SERVICE INFO

テンションプーリー 531 0779 10 に 影響を及ぼす仕様の変更

部品番号：531 0779 10

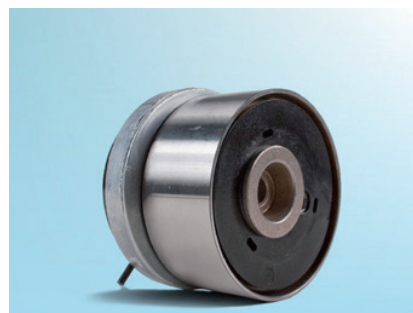
継続的な製品開発により、テンションプーリー 531 0779 10 の仕様に変更されました。

このサービス情報では、2つの仕様の視覚的差異を示します(画像1～4を参照)。

移行期間中は、両方が混在することがあります。

どちらのテンションプーリーも技術仕様を満たしており、上記の自動車で制限なしに使用できます。

6mm六角レンチを使用してカムを回転させ、設計変更されたテンションプーリーを使用して、歯付きベルトの張力を調整してください。
